MATERIA: Pertinencia “Actualización Parque Eólico Puelche. RCA N° 143/2017”

RESOLUCIÓN EXENTA N° 173/2020

Temuco, abril 14 de 2020

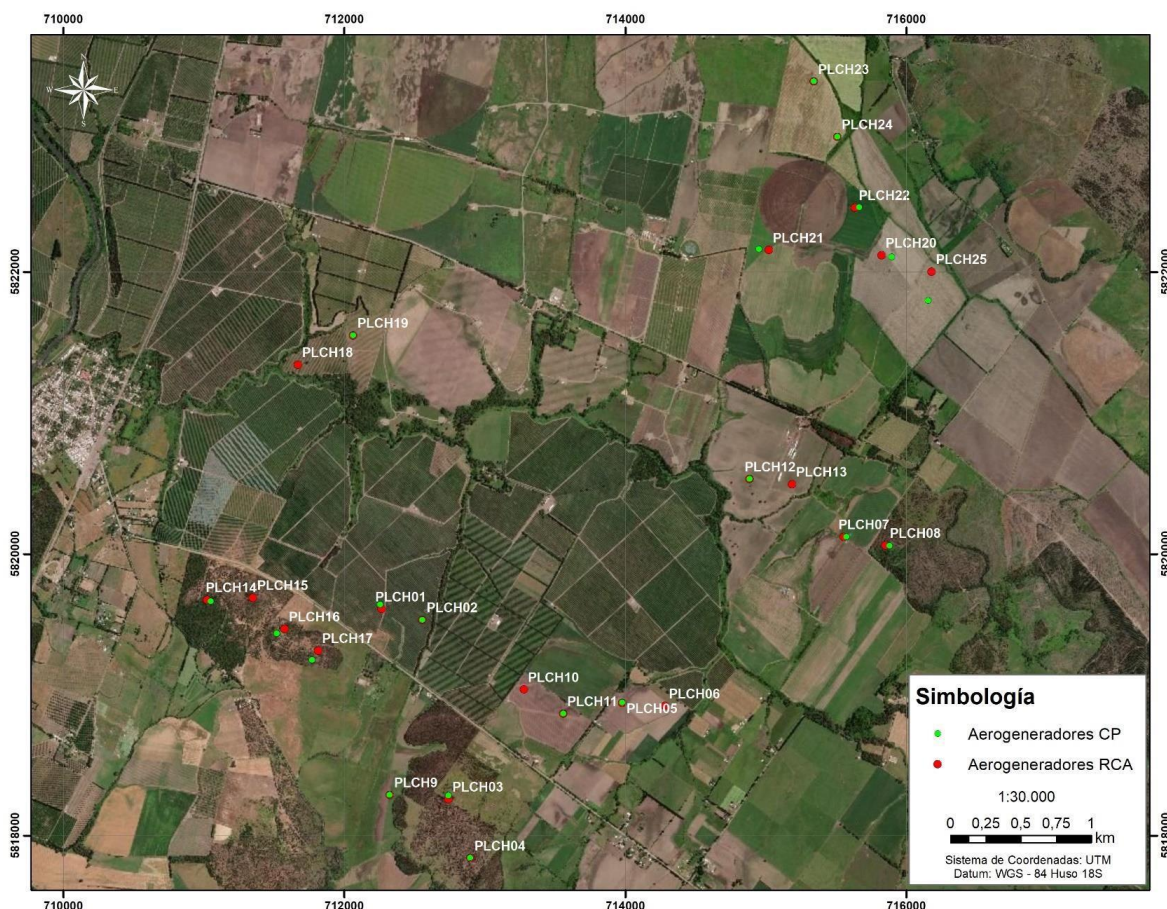
El titular ha presentado un nuevo estudio de ruido, acompañado en el Anexo 2 de la Consulta de Pertinencia, el cual modela el cumplimiento de los niveles de presión sonora emitidos por las actividades de montaje de estructuras de algunos de los aerogeneradores durante la fase de construcción, en horario nocturno, del proyecto " PARQUE EOLICO PUELCHÉ", con respecto al D.S. N° 38/2011 del Ministerio de Medio Ambiente.

Para ello se han considerado los siguientes receptores:

Ubicación y descripción de los puntos de proyección con las modificaciones solicitadas

Según los resultados obtenidos, se puede aseverar que los valores se encuentran por debajo de los máximos permitidos, para la realización de actividades de montaje de algunos aerogeneradores en horario nocturno, modelado para el peor escenario posible (montaje simultáneo).

SHADOW - Mapa

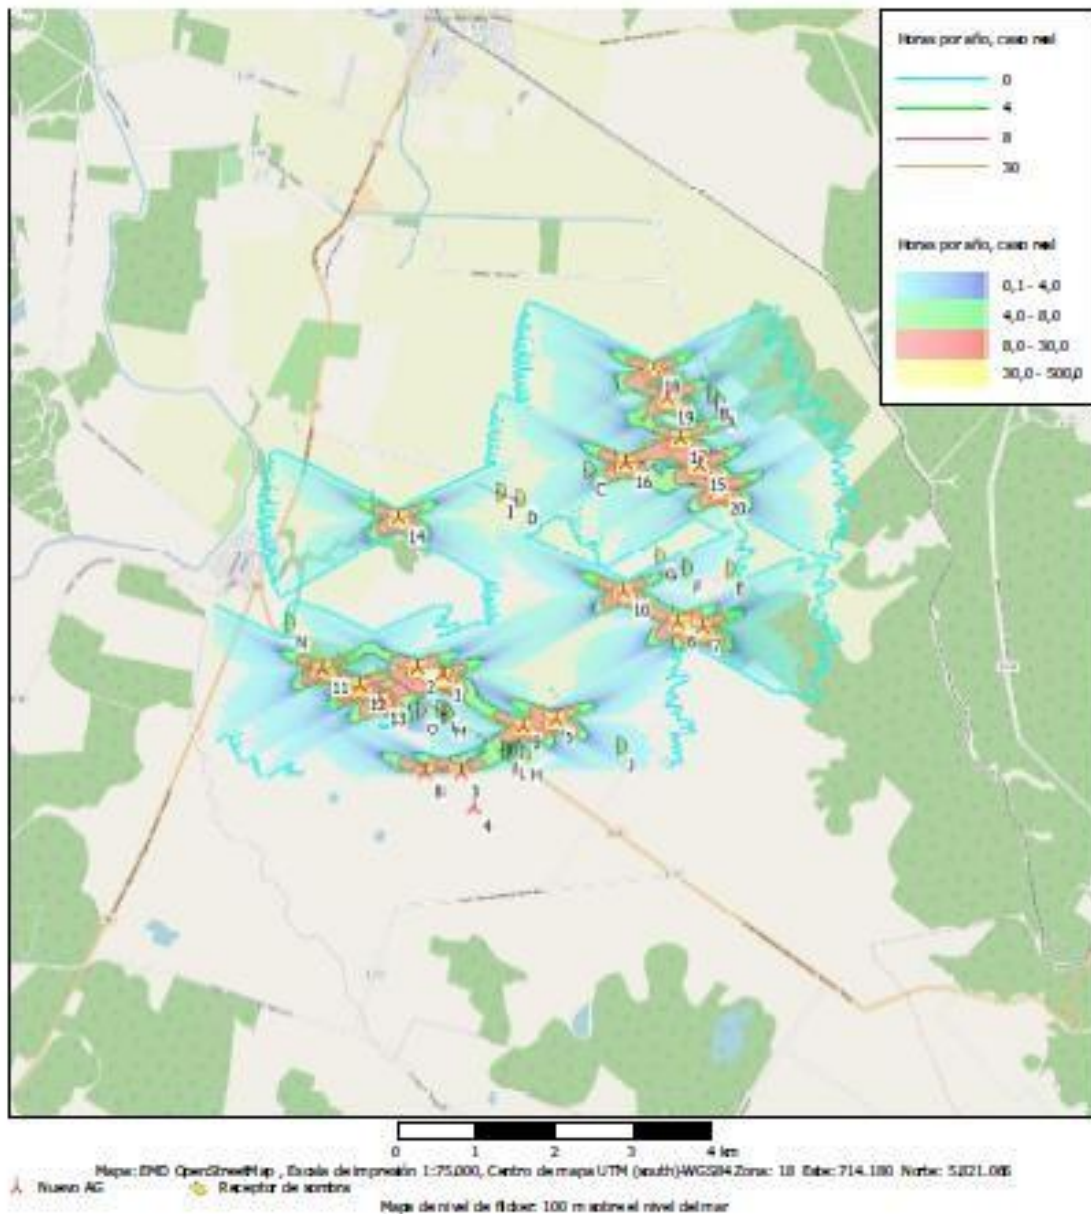
Por otra parte, el titular manifiesta que las emisiones por efecto sombra parpadeante o Shadow Flicker generadas en el proyecto, cumple con la normativa de referencia alemana para el caso real en todos los receptores, no superando las 8 h/año. lo anterior conforme a la modelación del anexo M de la DIA y actualizado en el Anexo 3 de la Consulta de Pertinencia".

Modelación Sombra Intermitente:

Las modificaciones presentadas no inducen a cambios significativos en los impactos ambientales evaluados. Por lo que el titular debe mantener todas las medidas ambientales implementadas para el proyecto. Además, la pertinencia no modifica la tipología del proyecto, los cambios se han proyectado en predios identificados, descritos como área de influencia y evaluados en el marco de la evaluación ambiental, no altera la geomorfología e hidrológica del área, las emisiones de ruido no superan los niveles máximos permitidos por la normativa vigente, no se afecta flora, ni vegetación ni fauna silvestre en categoría de conservación, no se afecta población cercana al proyecto en ninguna de las dimensiones del medio humano, no se afecta población protegida cercana al área de influencia del proyecto y no se afecta el patrimonio arqueológico, patrimonial y cultural.
